Rénovation des façades et assainissement intérieur de la Haute École de Gestion (HEG-FR) et de la section géographie de l'Université (UNI-FR) à Fribourg

Concours de projets d'architecture pour équipe pluridisciplinaire à un degré en procédure ouverte

Rapport du jury

Projet lauréat - MAGNOLIA

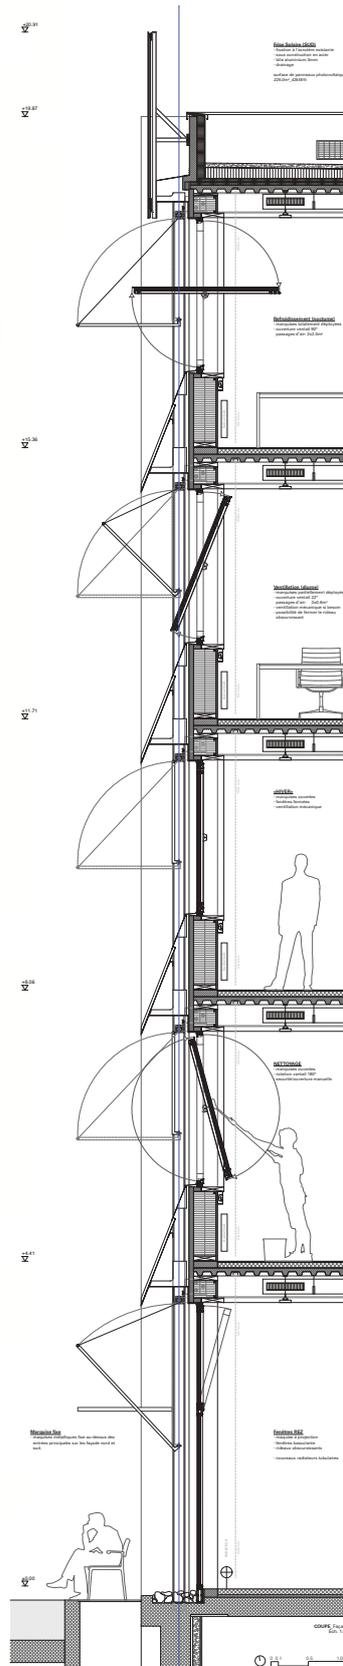
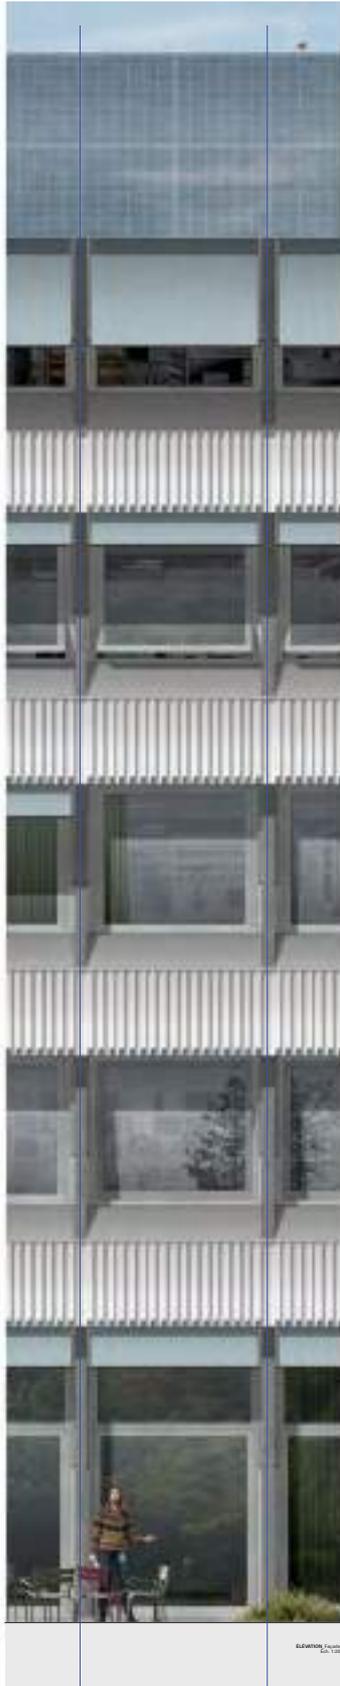
L'approche holistique mise en œuvre par les auteurs du projet pour la rénovation des façades longitudinales tient compte d'une multitude de mesures orientées vers une durabilité générale tenant compte du cycle de vie des matériaux. La récupération des tôles profilées alu répond à la volonté du réemploi évoqué par le Maître d'ouvrage. Toutefois, la faisabilité globale du processus (allant de la méthode de démontage à la technique de remontage des tôles) doit être démontrée. Les filières d'élimination des éléments de façade non réutilisés doivent en outre être précisées. D'autres aspects, comme les nuisances dues à l'impact de la pluie sur les tôles ou le rayonnement solaire pouvant entraîner des émissions de chaleur vers l'intérieur, pourraient être contraignants pour les utilisateurs. Ces aspects devront être vérifiés à l'aide d'un prototype de façade. L'abaissement du niveau du contre-cœur permet un rapport généreux vers l'extérieur tout en garantissant la hauteur de protection vis-à-vis des chutes. Les contre-cœurs isolés préfabriqués en ossature bois posés en tête de dalle font perdre une trentaine de centimètres aux surfaces utiles intérieures et impliquent des adaptations techniques importantes au niveau des alimentations de chauffage, des canaux électriques et des cloisons Clestra. Une optimisation des contre-cœurs (positionnement, épaisseur) doit être étudiée afin de minimiser les impacts. Les fenêtres en alu recyclé avec ouvrant pivotant à 180° sur l'axe horizontal permettent différents procédés d'aération au gré des saisons et un entretien de la façade par l'intérieur ce qui laisse une grande flexibilité d'exploitation aux utilisateurs. L'étanchéité des cadres de fenêtres (battues inversées) doit toutefois être contrôlée. Les vantaux simples permettent une amélioration de l'apport de la lumière naturelle et accentuent la lecture horizontale de la façade. Le choix des stores en toile à projection se justifie en association aux ouvrants pivotants. Une attention particulière devra être portée à la coordination des pilotages et asservissements des fenêtres et stores. La résistance au vent des stores ainsi que l'assombrissement des salles devront être garantis. Les façades pignons, isolées par l'intérieure, conservent leur caractère d'origine. L'œuvre d'art sur la façade peut ainsi être maintenue.

La suppression des faux-plafonds rend les installations techniques accessibles ce qui facilite leur entretien. Les sommiers IPE sont protégés du feu par un emballage de plâtre. Là où cela est nécessaire, des plafonds acoustiques peuvent être installés ; l'appréciation du confort acoustique se fait en conditions réelles et permet une certaine flexibilité. Les issues des voies d'évacuation verticales au centre du bâtiment impliquent un nouveau cloisonnement hors de la structure et engendrent des mesures constructives importantes. Les qualités spatiales du hall d'entrée sont dénaturées. Une solution moins impactante doit être étudiée. L'attention précise portée à la façade doit l'être également au niveau des aménagements intérieurs. Les aménagements extérieurs sont traités de manière uniforme sur les deux côtés du bâtiment avec la pose de plots de ciment ajourés alliant praticabilité et perméabilité du sol. Au Sud, la création d'un corridor souterrain pour le stationnement des vélos permet de libérer les surfaces extérieures. L'idée est pertinente mais elle est onéreuse et peu durable ; l'effort vis-à-vis des bénéfices semble disproportionné. De plus, les aménagements verts sont rares et peu diversifiés, la promotion de la biodiversité est limitée. L'utilisation des plots de ciment paraît inadéquate pour l'affectation de la terrasse de la cafétéria. Les aménagements extérieurs devront être réexaminés en lien avec l'étude à venir sur l'ensemble du secteur.

Un parc à vélos enterré est prévu au pied et sur toute la longueur de la façade Sud. Techniquement, aucun obstacle. Néanmoins cette construction en sous-sol aura un impact sur le coût du gros-œuvre. La façade transformée ne change que peu les sollicitations des éléments structurels. À priori, la faisabilité sans renforcement de la structure est assurée. Le bilan des charges se reportant sur les piliers extérieurs en acier Corten sera vérifié soigneusement. Si des passages de techniques sont nécessaires au niveau des profilés IPE des dalles mixtes, ils seront limités et leurs emplacements seront définis en coordination avec l'ingénieur responsable de la structure.

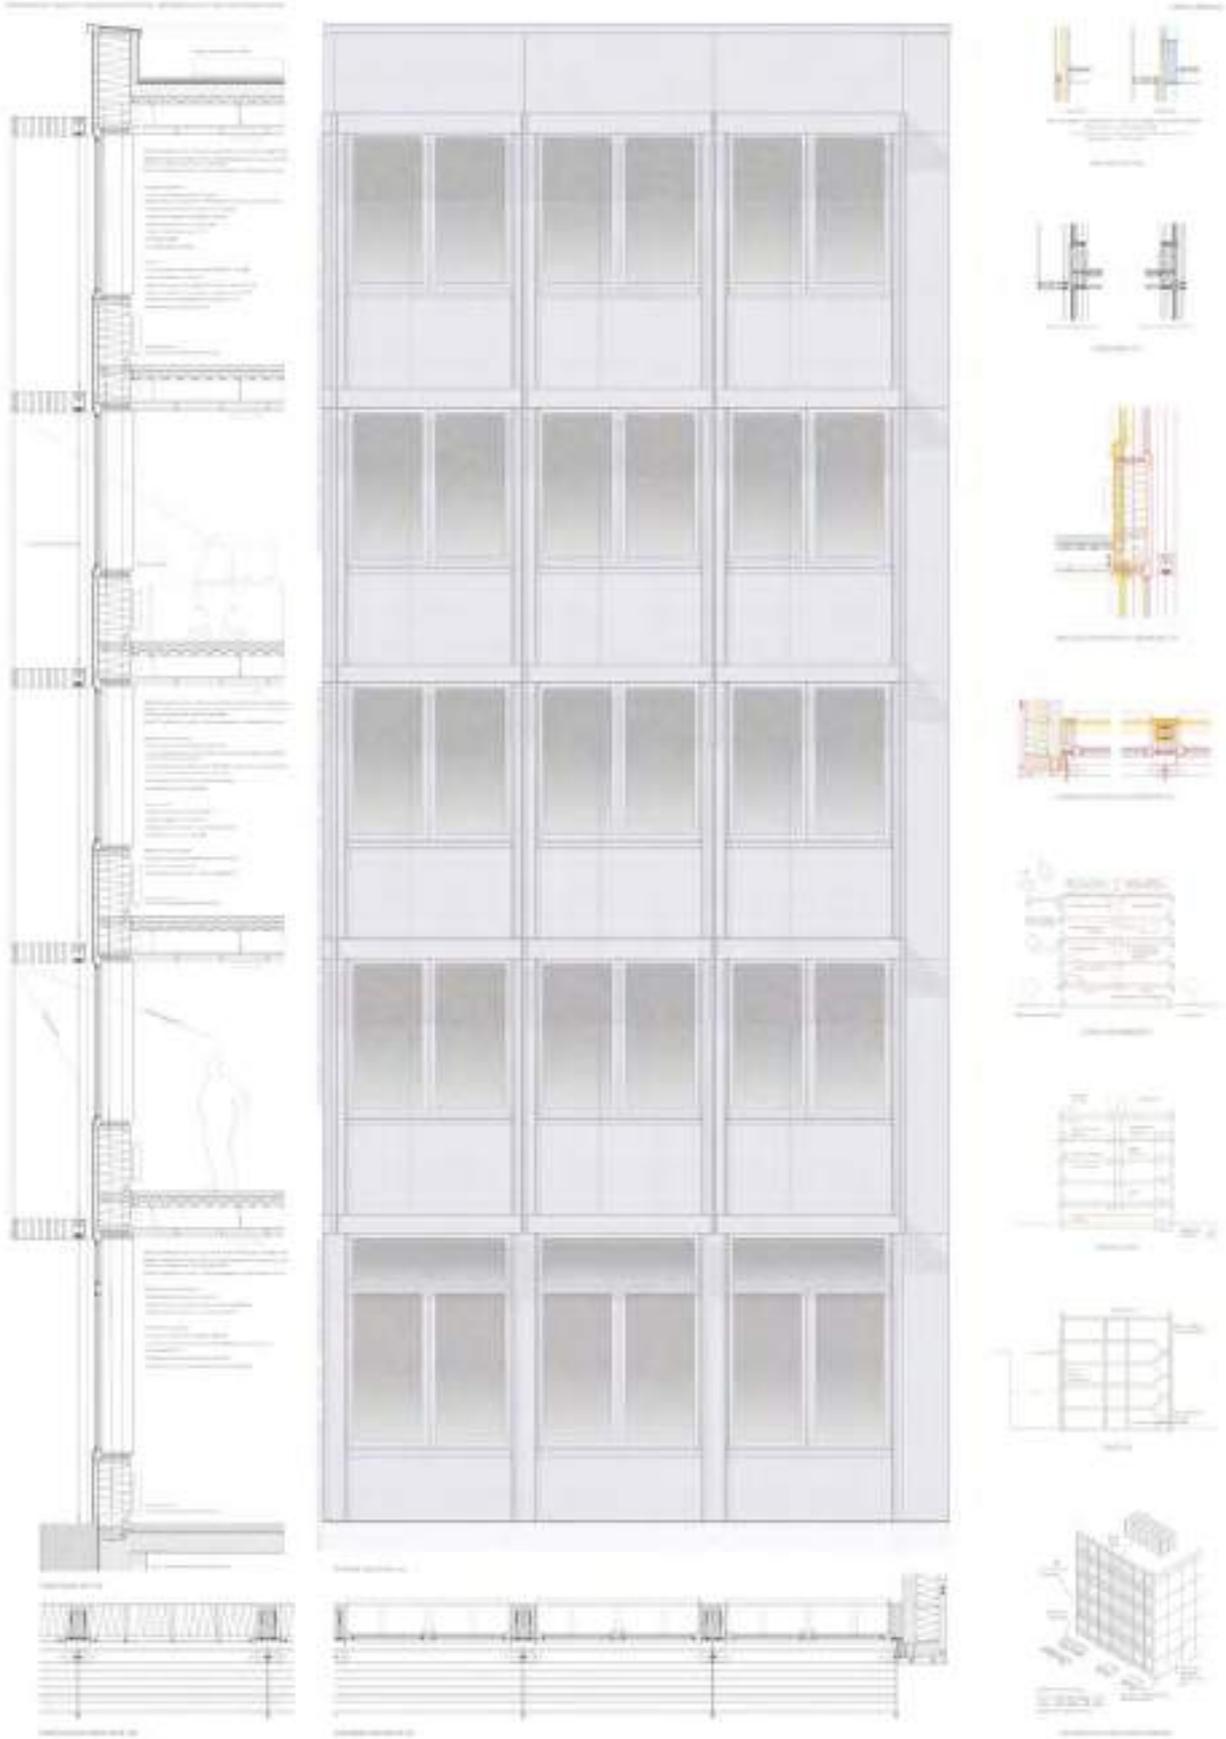
La façade transformée ne change que peu les sollicitations des éléments structurels. À priori la faisabilité sans renforcement de la structure est assurée. Le bilan des charges se reportant sur les piliers extérieurs en acier Corten devrait néanmoins être vérifié soigneusement.

En façade Sud, le système d'accroche et de suspension des protections solaires n'est pas expliqué. À développer.

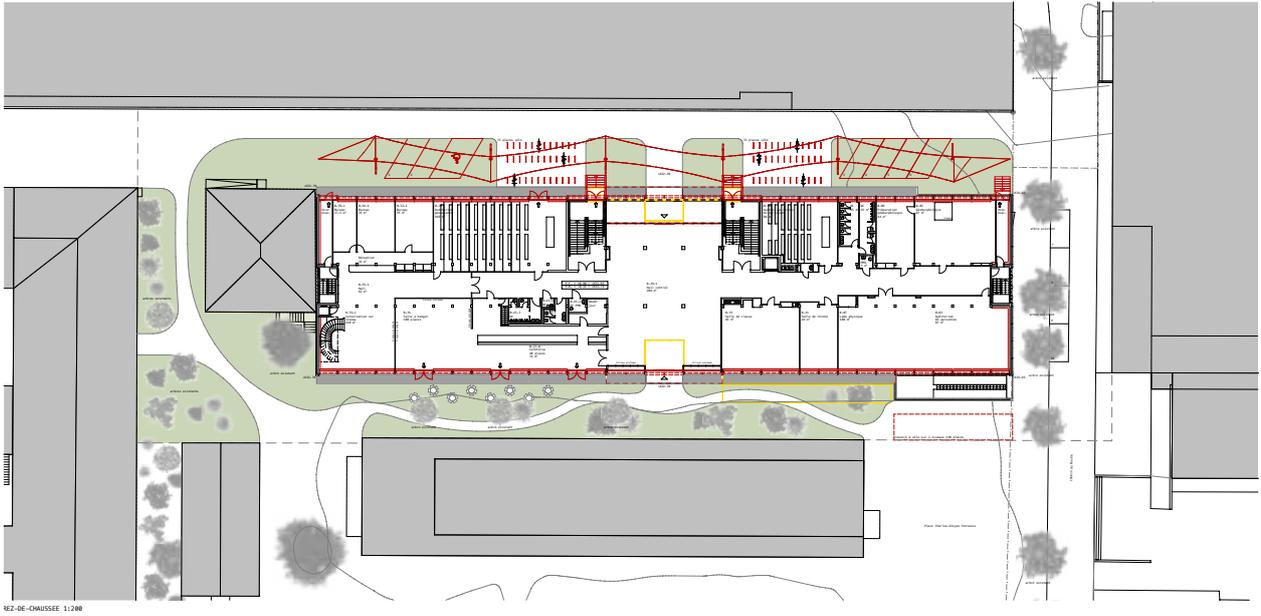
La façade transformée ne change que peu les sollicitations des éléments structurels. À priori la faisabilité sans renforcement de la structure est assurée. Le bilan des charges se reportant sur les piliers extérieurs en acier Corten devrait néanmoins être vérifié soigneusement.

Une structure indépendante du bâtiment est prévue côté Nord. Elle est composée d'un treillis tendu sur 2 câbles en traction et de béquilles en charpente bois. Projet structurel à développer. Pas de remarques concernant la statique.

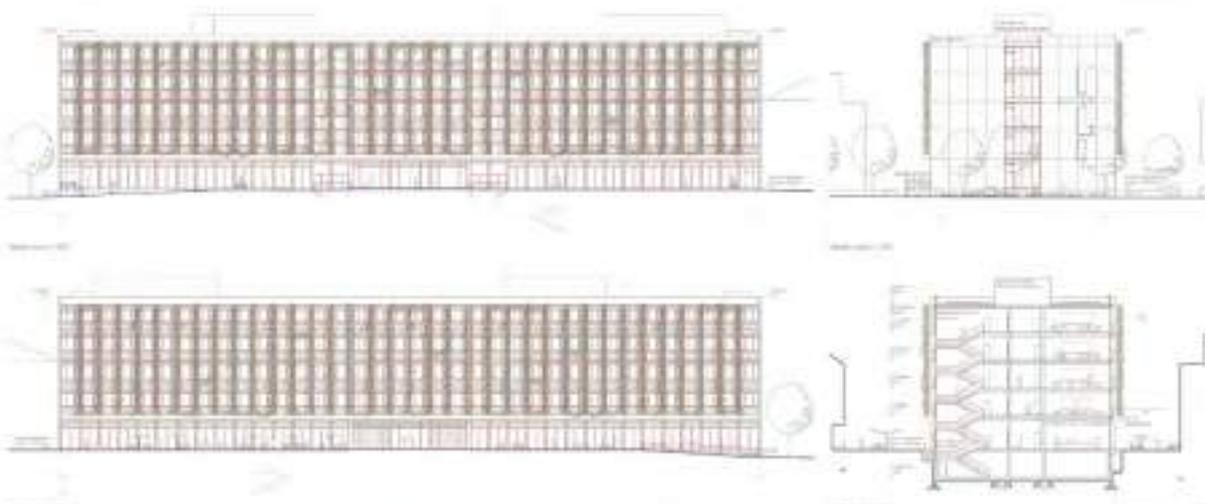
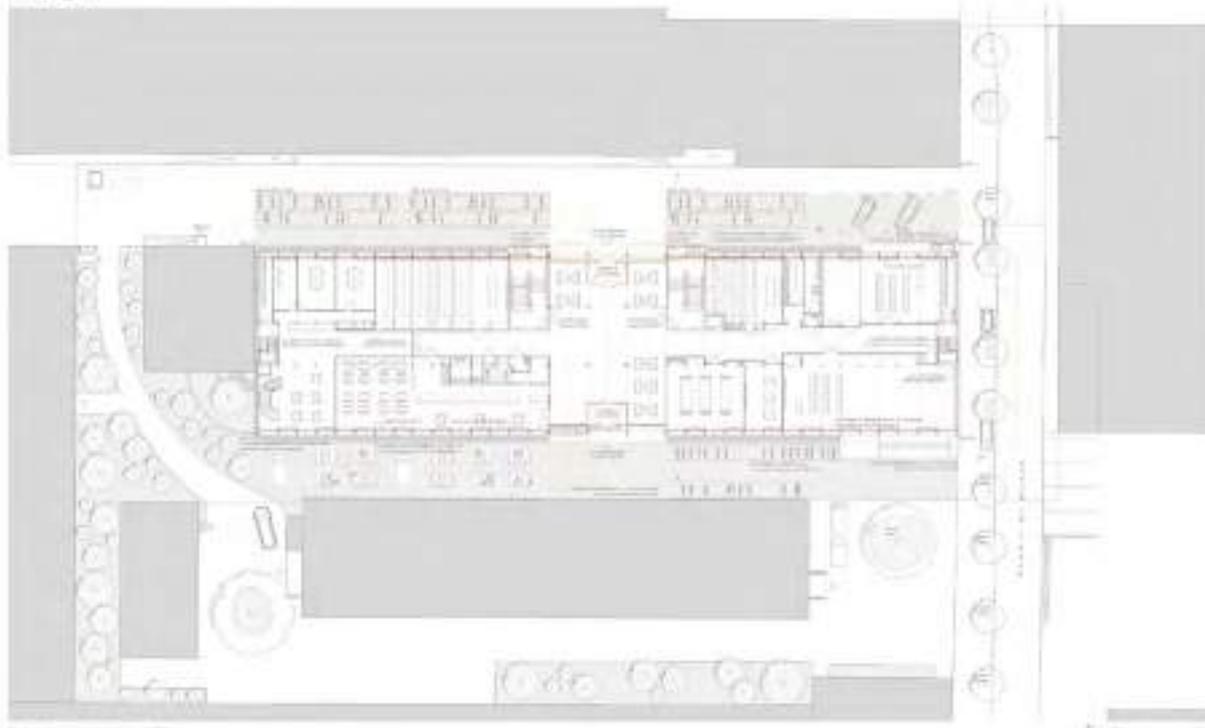
Ce projet propose une façade végétalisée. La végétation grimpante prend racine dans un bac d'environ 0.8 m3/m1 à accrocher aux piliers métalliques existants. C'est donc une charge excentrée importante qui sollicite les piliers qui n'ont pas la réserve suffisante pour l'accepter sans renforcement important.

L'équipe propose une intervention minimaliste et très précise dans l'existant : le maintien de la façade existante et une intervention ponctuelle de la partie technique existante. La réelle faisabilité de la poursuite des activités dans la phase chantier est néanmoins encore à démontrer.
